### Verkehrsrechtliche Anordnung 2021-067

- Ulm, Knoten Olgastraße/ Hafenbad/ Keplerstraße (Unfallhäufungsstelle)

Plan Nr.	1	Projekt	Entschärfung Unfallpunkt Oigastraße/Keplerstraße	Stadt Ulm Abteilung Verkehrsplanung
Projekt Nr.	-	Darstellung	Ausführung	<b>ulm</b>
Maßstab	250	Bearbeitung	Linksabbliege-Verbot	
Datum	21.04.2021	Verteiler	Dienststellen	Unterschrift
Pfad J:\V\P3\04_Markierung\2021\Digitale Daten\2021-05-06_Oigastraße_Hafenbad.dwg

**Verkehrszeichenplan**  
 Anlage zur Anordnung Nr. 2021 - **067**  
 VZP gem. § 45 Abs. 1,3 und 6 StVO angeordnet.  
 (Darstellung schematisch, nicht maßstabgetreu)  
 StVO, VwV-StVO und RSA 95 sind gültig und zu beachten!

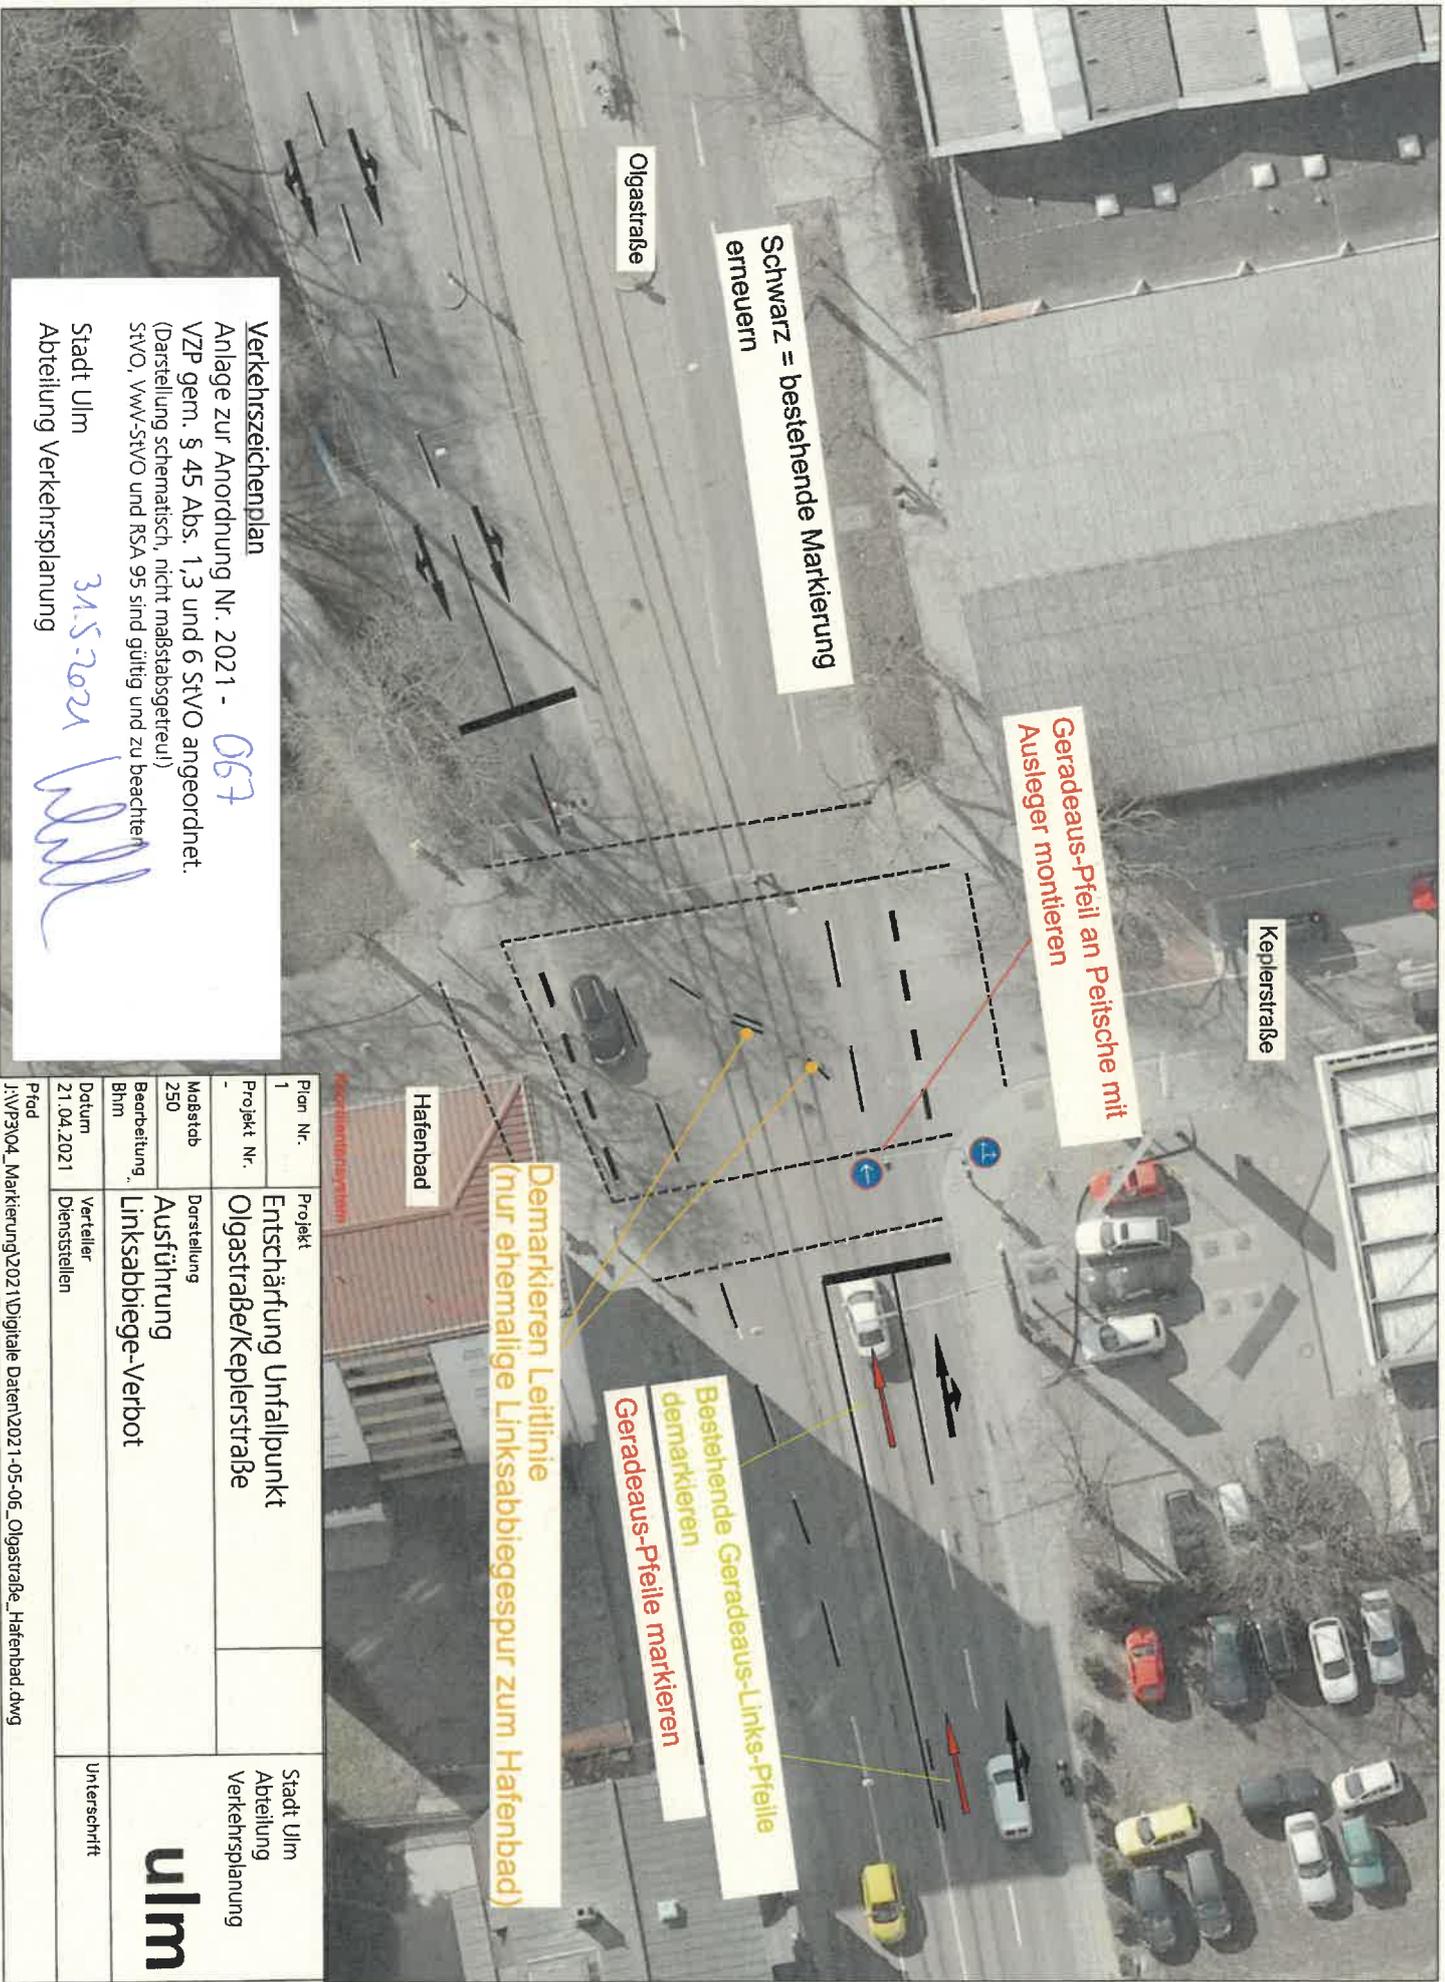
1x Zeichen 209-30 StVO - Vorgeschriebene Fahrtrichtung "Geradeaus"

1x Zeichen 214 StVO - Vorgeschriebene Fahrtrichtung "Geradeaus oder rechts"

2x Zeichen 267 StVO - Pfeilmarkierungen "Geradeaus"

2x Zeichen 267 StVO - Pfeilmarkierungen "Geradeaus oder links"

kleine Leitlinie für ehemaligen Linksabbiegeverkehr (zum Hafenbad)

Um diese Gefahr zu beseitigen und zugleich die Situation für Linksabbieger aus der Gegenrichtung zu verbessern, wird von Osten kommend das Linksabbiegen ins Hafenbad verboten. Dafür ist die Änderung der bisherigen Markierungen sowie die Beschilderung der vorgeschriebenen Fahrrichtung Geradeaus für die linke Fahrspur erforderlich.
